高浜発電所 安全審査資料
--------------

資料①-2 rev2
------------

申請書記載内容に関する補足説明

関西電力株式会社

図9-5 燃料貯蔵領域図

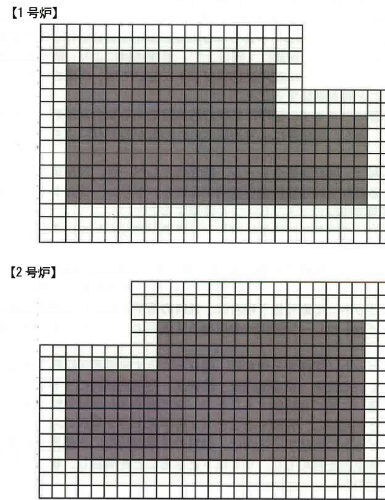
また、既許可では、48 GWd/t ウラン燃料（初期濃縮度 約 4. 0wt%）と 55GWd/t ウラン燃料（初期濃縮度 約 4. 6wt%）とで貯蔵可能な条件を区別するため、燃料貯蔵領域の条件の一つとして「燃料の初期濃縮度」と添付書類八に記載していた。

具体的な燃料貯蔵領域は保安規定にて定めている

「最も反応度の高い新燃料が全てのラックに貯蔵された状態で評価する」との記載については、許可本文及び添付書類八の燃料集合体に係る記載と関連付けて分かるように、「濃縮度が最も高い取替燃料が新燃料として全てのラックに貯蔵された状態で評価する」と変更することを検討する。

#### 【前段：評価の考え方の部分】

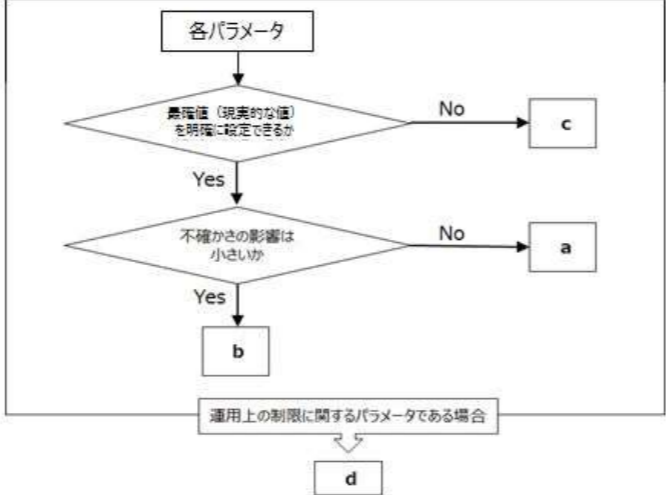
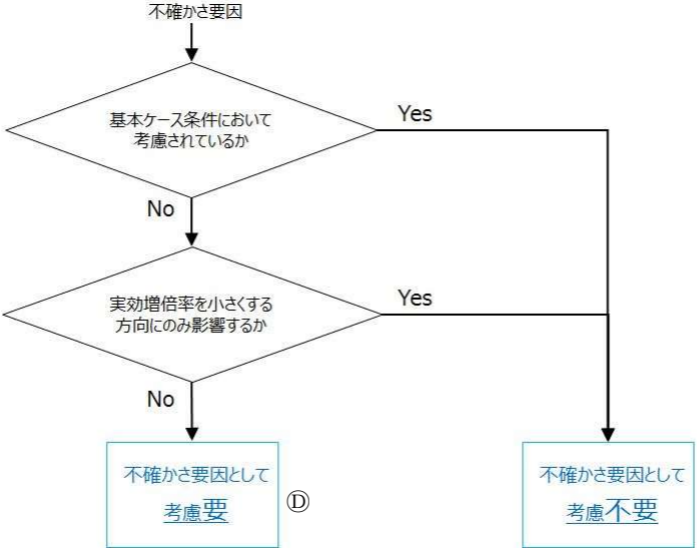
赤線部は評価の概要・考え方を記載したものであり、重大事故等対応のため整備している手順や設備等に基づき設定する基本ケース、および各パラメータに対し発生する不確かさ影響を考慮した感度解析ケースでも未臨界が維持できることを確認する旨を記載していた。

青線部は今回未臨界性評価で設定する具体的条件を記載したものであり、既許認可解析における設定から変更したものを抜粋して記載し、後段規制においてこれら設定を考慮した解析が行われることを確実にするために記載していた。

- ・ 燃料配置については、最も反応度の高い新燃料が全てのラックに貯蔵された状態で評価する。
- ・ 水の状態については、液相部と気相部の2相に分け、水位変化を踏まえて評価する。
- ・ 評価には最適評価手法を採用し、重大事故等時における使用済燃料ピットへの注水・放水手順による流量等のパラメータに現実的な条件を設定した場合、(1) 及び各パラメータに対し発生する不確かさの影響を考慮した場合(2)でも未臨界が維持されることを確認することとし、海水を水源とする対策については、塩素による中性子吸収を考慮する。
- ・ 燃料集合体内に液膜が形成されることを想定するとともに、気相部空間中の水密度は試験等で得られた知見を踏まえ設定する。

解析の条件設定については、設計値等の現実的な条件を基本としつつ、原則、実効増倍率に対して余裕が小さくなるような設定とする。また、解析条件の不確かさ影響を考慮する必要がある場合には、影響評価において感度解析を行う。

- ・燃料配置については、実効増倍率に対して余裕が小さくなるよう、濃縮度が最も高い取替燃料が新燃料として全てのラックに貯蔵された状態を設定する。
- ・水の状態については、液相部と気相部の2相に分け、水位変化を踏まえて評価する。液相部は純水とし、気相部においては、飽和蒸気の影響を考慮する。
- ・流量については、実効増倍率に対して余裕が小さくなるよう、重大事故等時対応のため整備している注水及び放水に係る手順全てが同時に実施されたとして設定するとともに、不確かさとして設置されるポンプの全数起動を考慮する。
- ・流入範囲及び流量分布については、実効増倍率に対して余裕が小さくなるよう、全流量がラック面積に対し一様に流入するものとして設定するとともに、不確かさとして全流量が局所領域に集中することを考慮する。
- ・燃料集合体内へ流入する水量の割合については、現実的な条件となるよう、ラックの中心間距離と燃料集合体外寸から求まる面積比等から設定するとともに、不確かさとして斜め方向から液滴が流入することを考慮する。
- ・燃料集合体内に流入した水は、実効増倍率に対して余裕が小さくなるよう、全てが液膜となるように設定する。
- ・液膜については、実効増倍率に対して余裕が小さくなるよう、燃料棒全周に対し一様に形成されるとした上で、厚くなるように設定する。
- ・放水の液滴径については、実効増倍率に対して余裕が小さくなるよう、スプレー試験等で得られた知見を踏まえ設定するとともに、不確かさとして有意であると考えられる値の下限を考慮する。
- ・海水中の塩素による中性子吸収を考慮することとし、塩素濃度については、実効増倍率に対して余裕が小さくなるよう、海水の塩分濃度の下限値を踏まえ設定する。
